**RECHAZA PROGRAMA DE CUMPLIMIENTO
PRESENTADO POR FERNANDO HERNÁNDEZ DÍAZ
Y SOLICITA MEDIDAS QUE INDICA**

RES. EX. N° 7/ROL D-052-2019

Santiago, 2 de septiembre de 2020

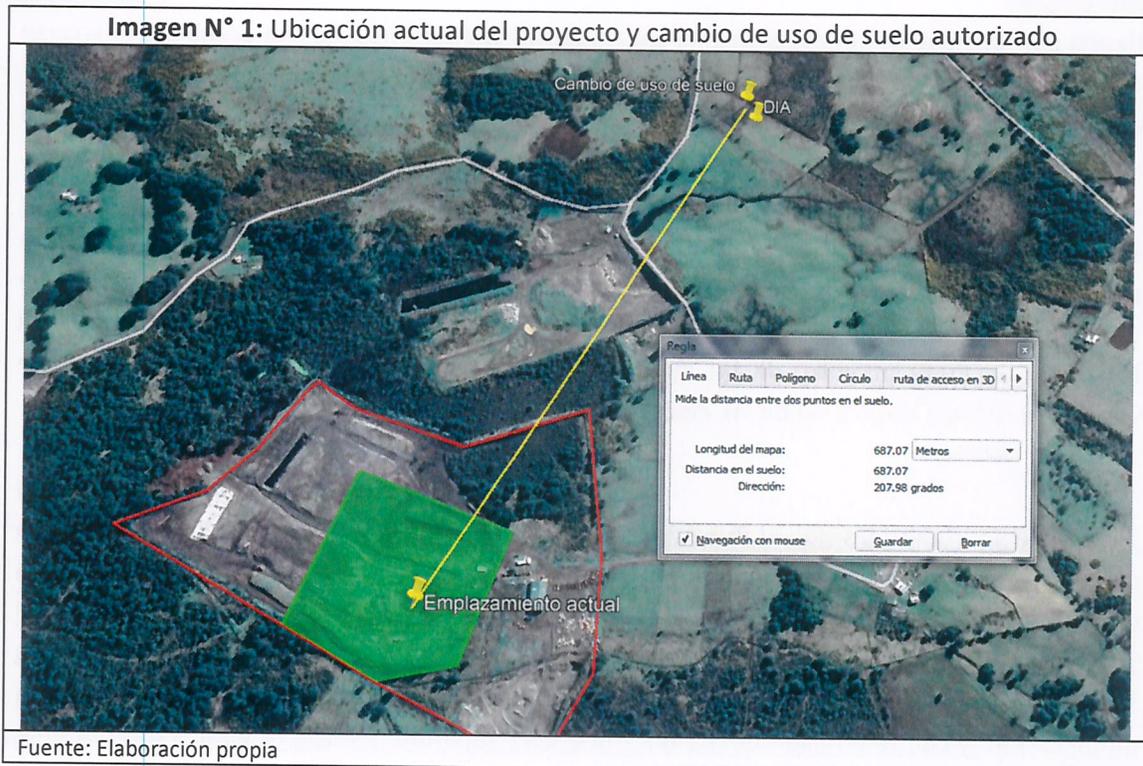
56. El titular propone un levantamiento georreferenciado de las áreas de emplazamiento del Vertedero Industrial Dicham, zanjas y

obras, con el objeto de determinar efectivamente las áreas de ocupación y destino del proyecto (Acción N° 1). Al respecto, se aprecia que esta acción se limita únicamente a identificar el área efectivamente autorizada del proyecto, individualizando las zanjas y obras construidas.

Imagen N° 2: Pluviometría del mes de abril de 2019

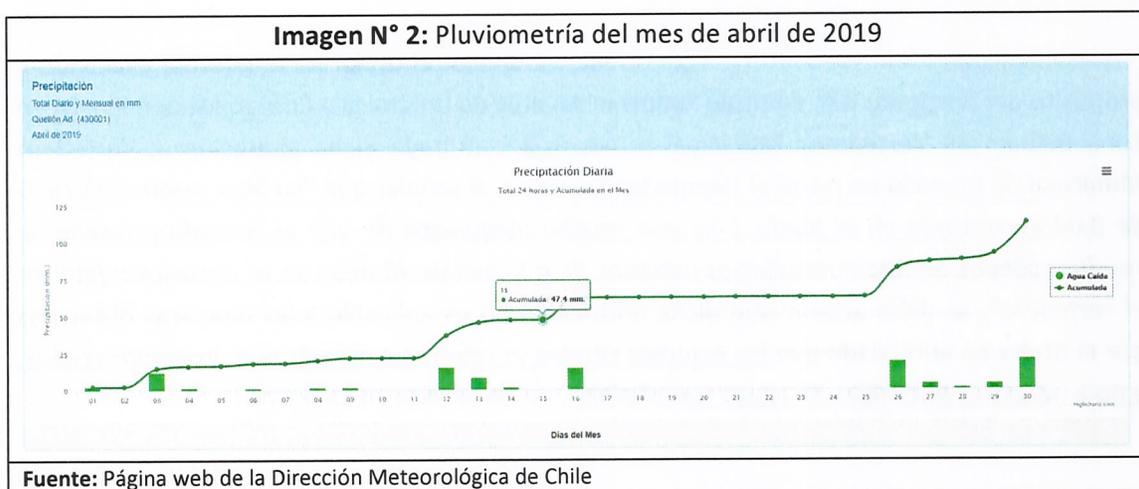
En relación a la aseveración de que las mejoras en los parámetros de Nitrógeno Amoniacal, Nitrógeno Kjeldahl, DBO5, DQO y Sólidos suspendidos totales se debe al aumento de caudal en la época invernal de mayor pluviometría por efecto de la dilución, se debe aclarar que si bien puede influir, dicha causa no basta para descartar el impacto de la paralización de las actividades del Vertedero. Con todo, en los días previos a la toma de muestras en abril existieron precipitaciones que pudieron favorecer la escorrentía, transporte y dilución de los lixiviados, por lo que las condiciones de medición, en términos de dilución del contaminante, eran incluso más favorables en el mes de abril.

Imagen N° 4: Acumulación de flujo en área de interés a partir de modelo digital de elevación

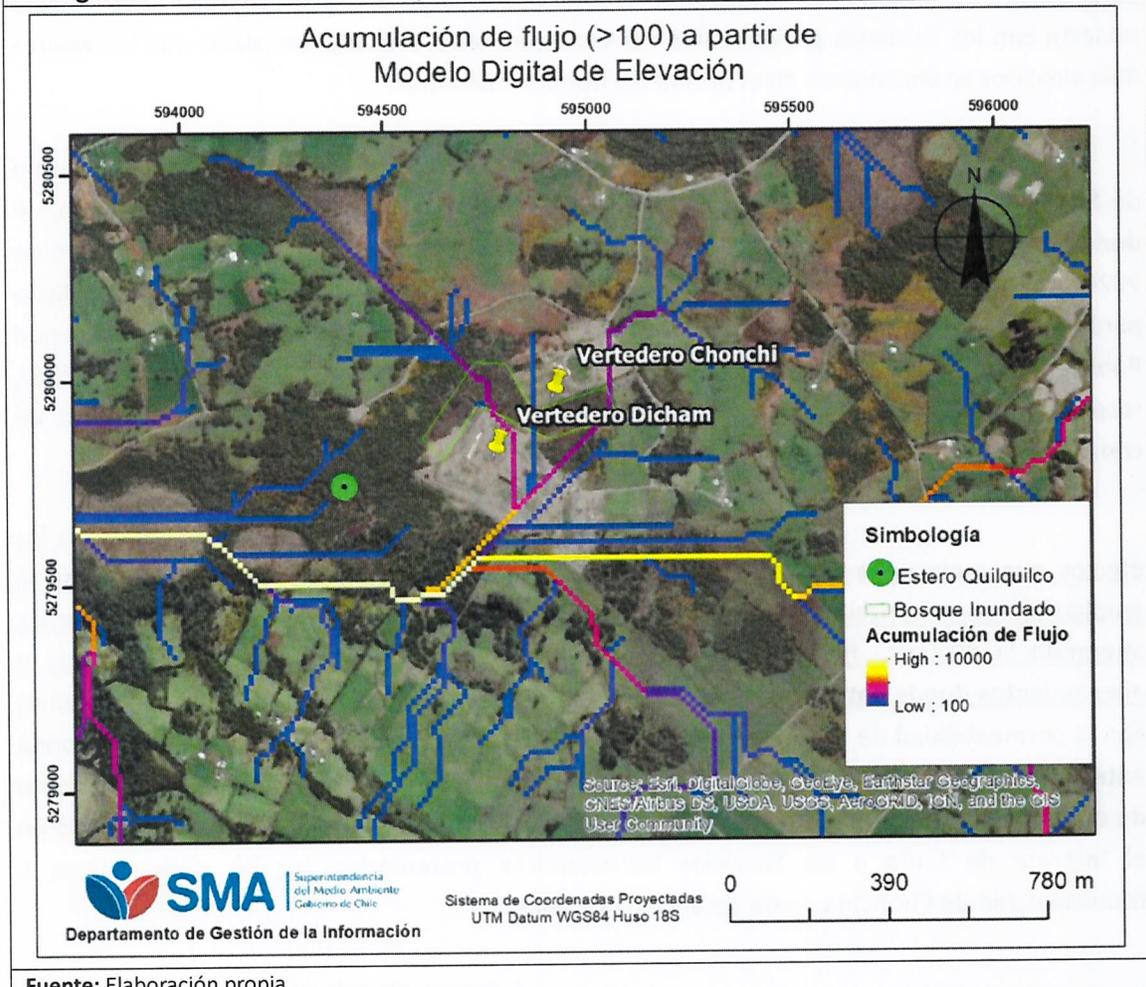
78. Adicionalmente, el titular no considera los efectos que pudo generar la modificación de la geomorfología de la zona, producto de la ampliación no autorizada del Vertedero que abarcó áreas donde existía bosque nativo, alterando la dinámica fluvial en tiempos de lluvia, provocando zonas de aposamientos o anegamientos donde antes no existían. Dichas variaciones pueden influir además -en conjunto con la permeabilidad de los terrenos afectados- en la acumulación de líquidos lixiviados donde antes no se acumulaban, ya sea por la ausencia de zanjas con residuos, como por el aumento de obstáculos al escurrimiento superficial y subterráneo. El fenómeno descrito es advertido en el Informe de Daño a los Servicios Ecosistémicos presentados por las denunciante I. Municipalidad de Chonchi y Junta de Vecinos Dicham.

A mayor abundamiento, durante la etapa de evaluación del Programa de Cumplimiento en su versión refundida se encargó al Departamento de Gestión de la Información de esta Superintendencia un análisis de escurrimiento superficial en la zona de interés, concluyéndose que: *“la escorrentía superficial predominante en la zona corresponde a un flujo que proviene del noreste y que atraviesa el Vertedero Chonchi hacia el Vertedero Dicham a través de la propiedad privada con cobertura de bosque en cuestión y otro flujo proveniente del noroeste que atraviesa la zona boscosa inundada y atravesaría el vertedero Dicham antes de incorporarse a la línea de drenaje que viene desde el Vertedero Chonchi. Sin embargo, es importante considerar que la aplicación del método de estimación de escorrentía no considera cambios locales en la superficie del terreno como canales y montículos, lo cual podría modificar los flujos superficiales condicionados a las geoformas”*. Al respecto, el aposamiento detectado en el área boscosa al noroeste del Vertedero Industrial Dicham se puede explicar en gran medida a la ampliación irregular de éste, realizada sin evaluar sus efectos en la escorrentía superficial, generando barreras artificiales a su flujo.
